工程指示 / 要求簡箋 ENGINEER INSTRUCTIONS(E.I.)

工程指示編號:	EI- 4405	修改版本:	A
	HK- 1114/22		
工程編號:	J 857	工程名稱:	啟德6552
收件人:	Maggie Lor / 生統	發件人:	Nero HO
工程項目:	後裝趟門 - 大貨用鐵件 廠用	日期:	13/06/2022

內容:
加工圖修改

名稱	鐵巴加工圖	制圖	ZJP	2022-02-09	修改	A		
材料	見圖標示	復核			日期	6.13		
顏色	熱浸鍍鋅	批准			圖號	J857-WF-02

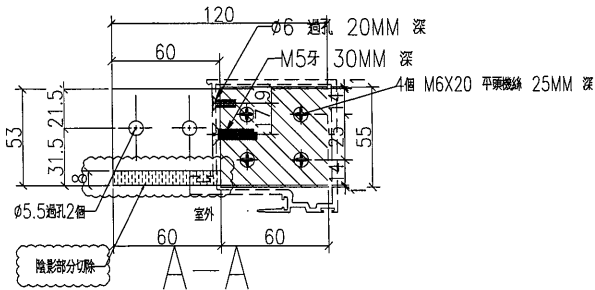
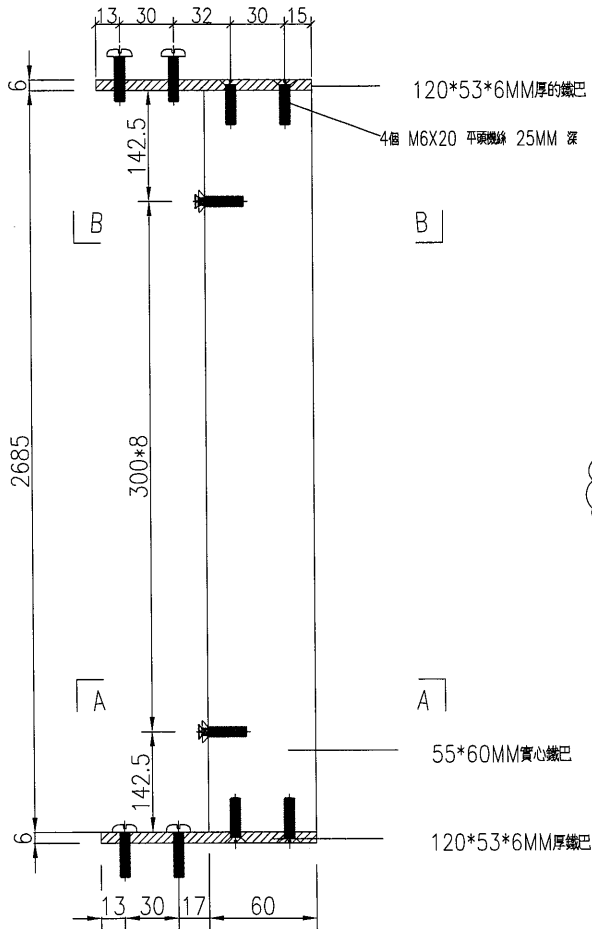
請留意鐵廠一定要用一條相應的這款X86129鋸型材試全部鐵巴能套入後才出貨

E/4405的此款鐵巴都要刷

4周都要刷瀝青油

名稱	鐵巴加工圖	制圖	ZJP	2022-02-09	修改	A		
材料	見圖標示	復核			日期	6.13		
顏色	熱浸鍍鋅	批准			圖號	J857-WF-03

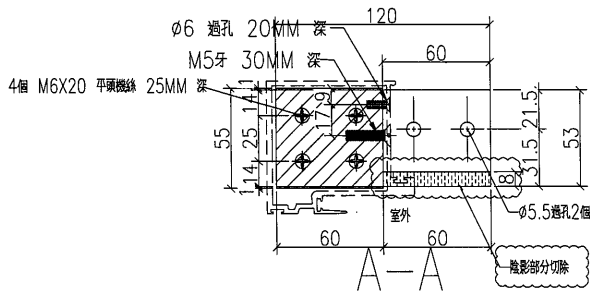
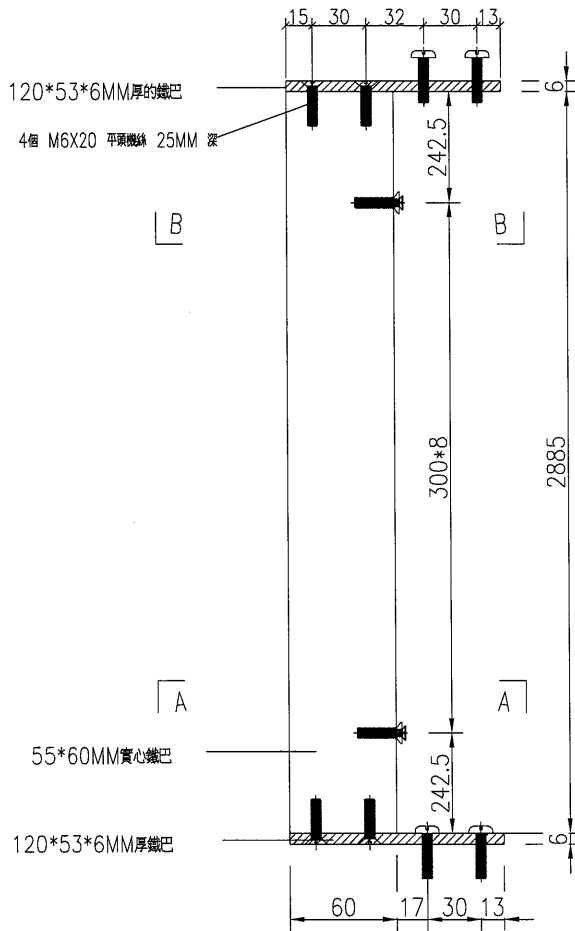
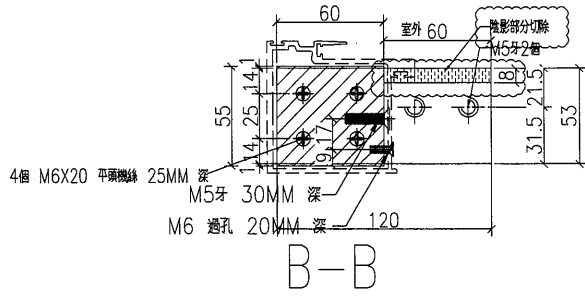
請留意鐵廠一定要用一條相應的這款X86129鋁型材試全部鐵巴能套入後才出貨

E14405的此款鐵巴都要刷

4周都要刷瀝青油

名稱	鐵巴加工圖	制圖	ZJP	2022-02-09	修改	A		
材料	見圖標示	復核			日期	6.13		
顏色	熱浸鍍鋅	批准			圖號	J857-WF-04

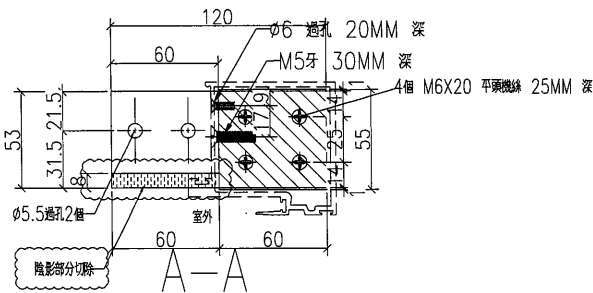
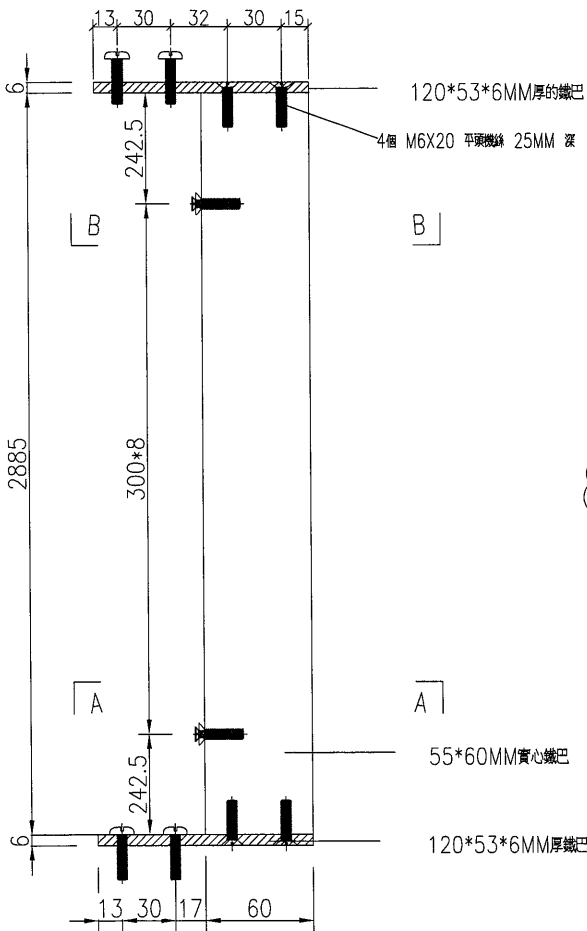
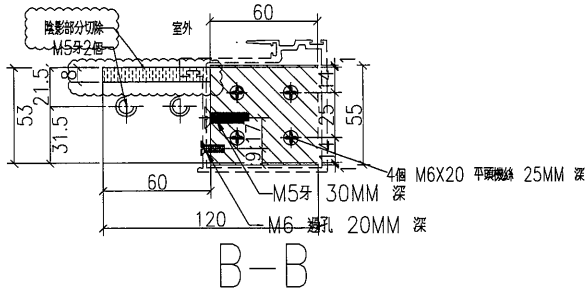
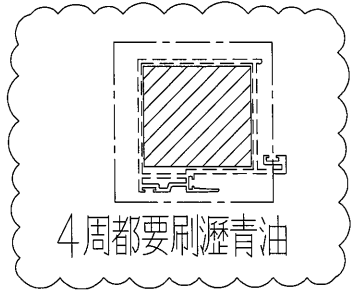
請留意鐵廠一定要用一條相應的這款X86129鋁型材試全部鐵巴能套入後才出貨

E/4405的此款鐵巴都要刷

名稱	鐵巴加工圖	制圖	ZJP	2022-02-09	修改	A		
材料	見圖標示	復核			日期	6.13		
顏色	熱浸鍍鋅	批准			圖號	J857-WF-05

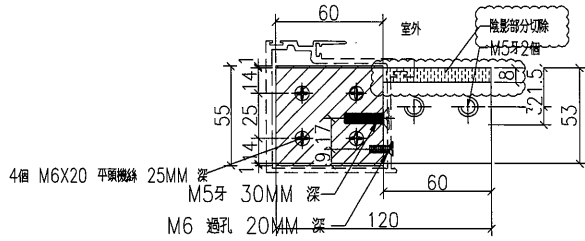
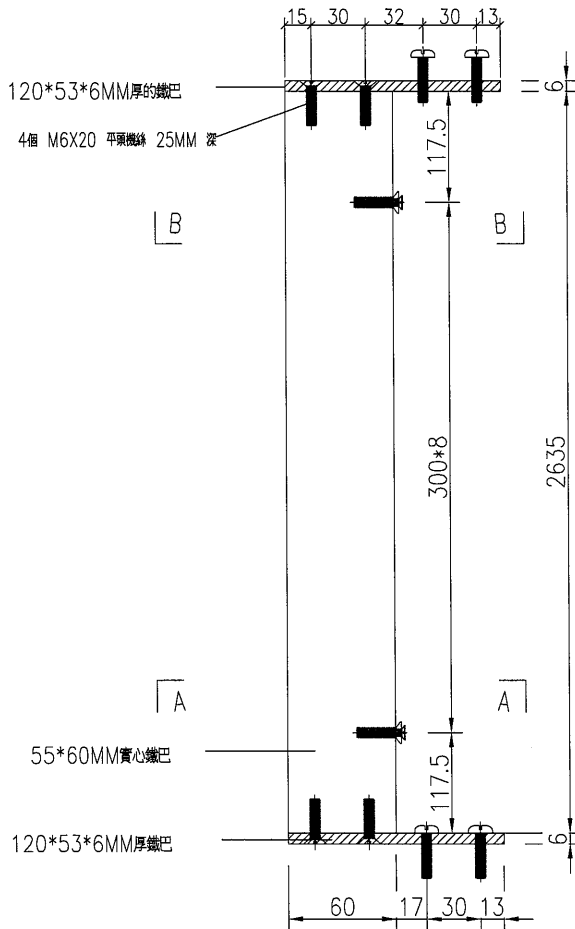
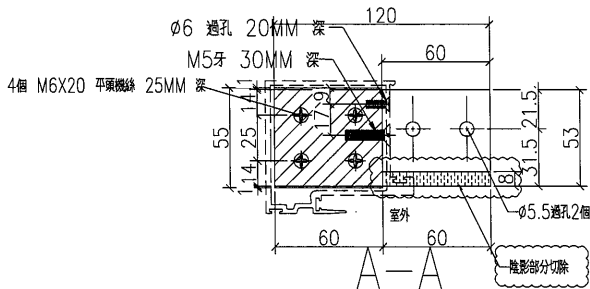
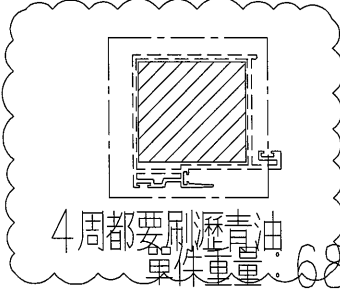
請留意鐵廠一定要用一條相應的這款X86129鋁型材試全部鐵巴能套入後才出貨

E/4405的此款鐵巴都要刷

4周都要刷瀝青油
單件重量：68KG

名稱	鐵巴加工圖	制圖	ZJP	2022-02-09	修改	A		
材料	見圖標示	復核			日期	6.13		
顏色	熱浸鍍鋅	批准			圖號	J857-WF-06

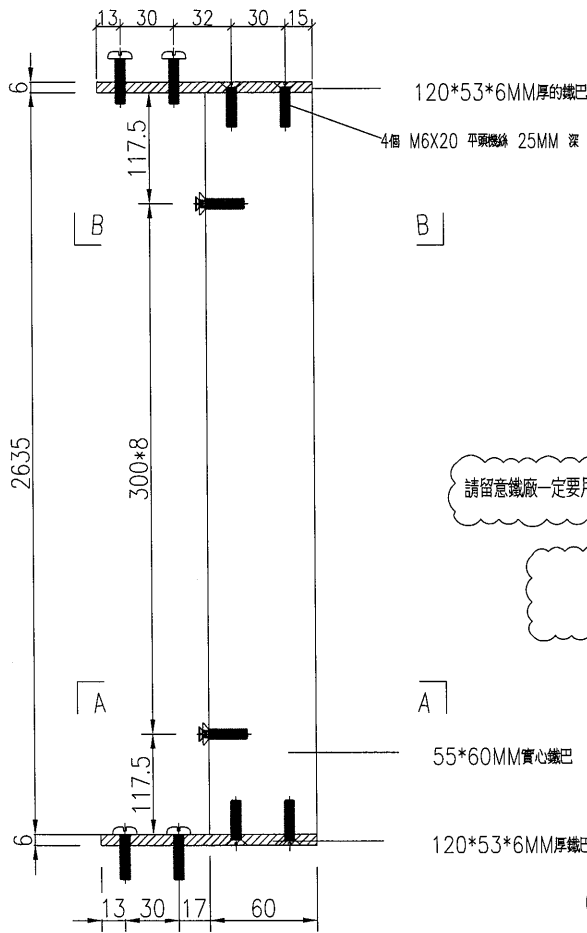
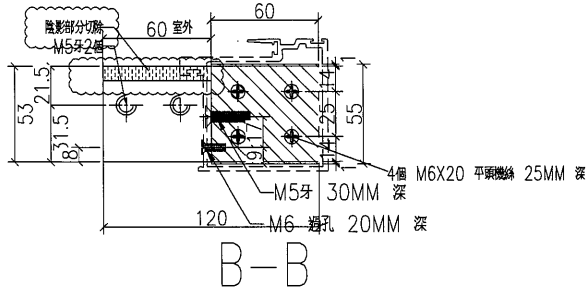
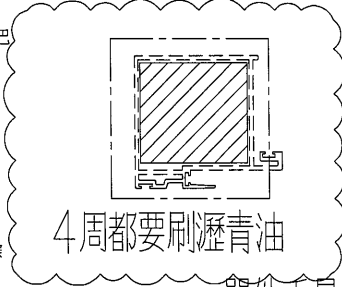
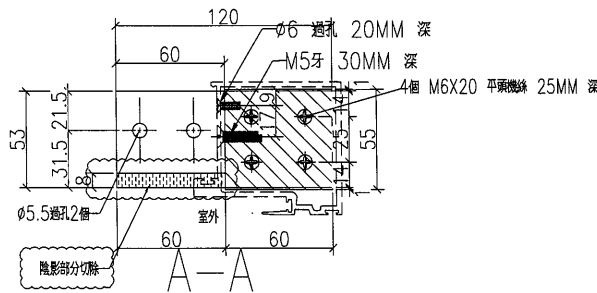
請留意鐵廠一定要用一條相應的這款X86129鋁型材試全部鐵巴能套入後才出貨

E14405的此款鐵巴都要刷

名稱	鐵巴加工圖	制圖	ZJP	2022-02-09	修改	A		
材料	見圖標示	復核			日期	6.13		
顏色	熱浸鍍鋅	批准			圖號	J857-WF-07

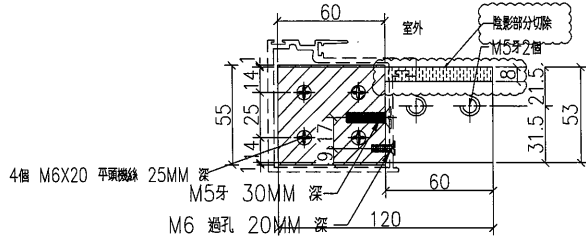
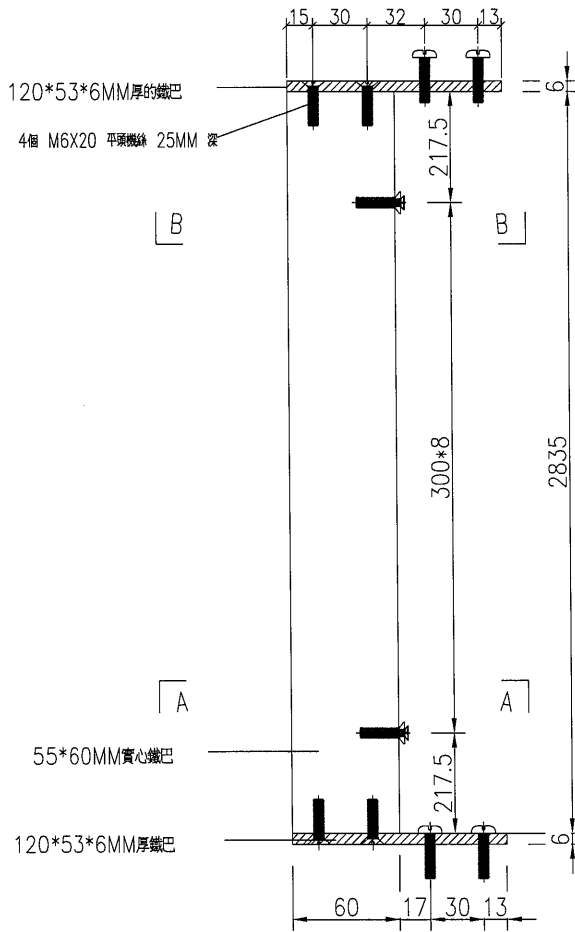
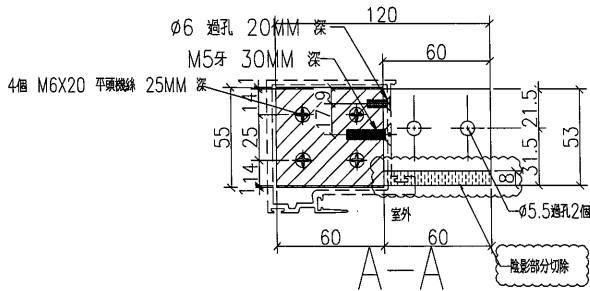
請留意鐵廠一定要用一條相應的這款X86129鋁型材試全部鐵巴能套入後才出貨

E/4405的此款鐵巴都要刷

4周都要刷瀝青油

名稱	鐵巴加工圖	制圖	ZJP	2022-02-09	修改	A		
材料	見圖標示	復核			日期	6.13		
顏色	熱浸鍍鋅	批准			圖號	J857-WF-08

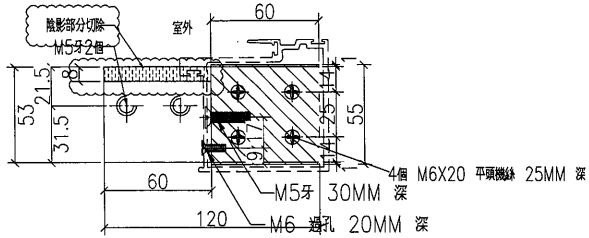
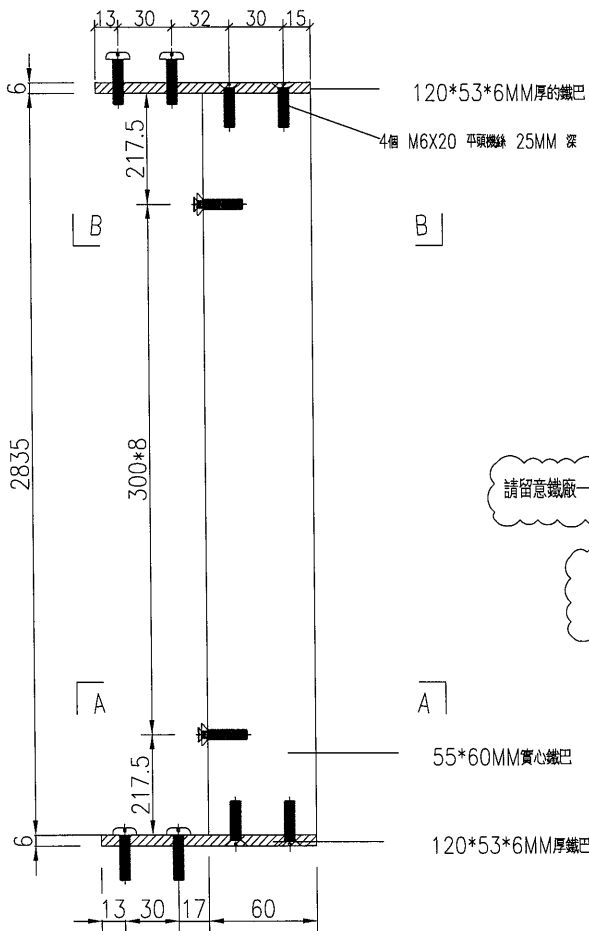
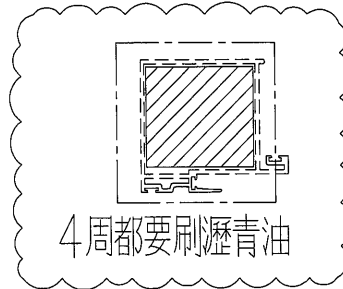
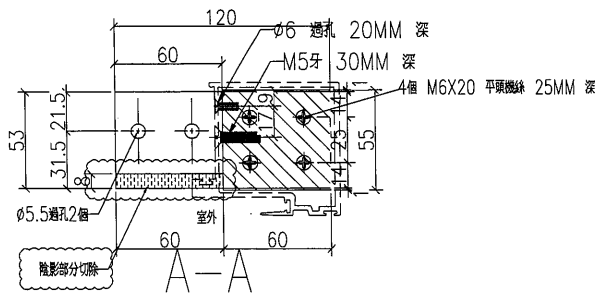
請留意鐵廠一定要用一條相應的這款X86129鋁型材全部鐵巴能套入後才出貨

E14405的此款鐵巴都要刷

4周都要刷瀝青油
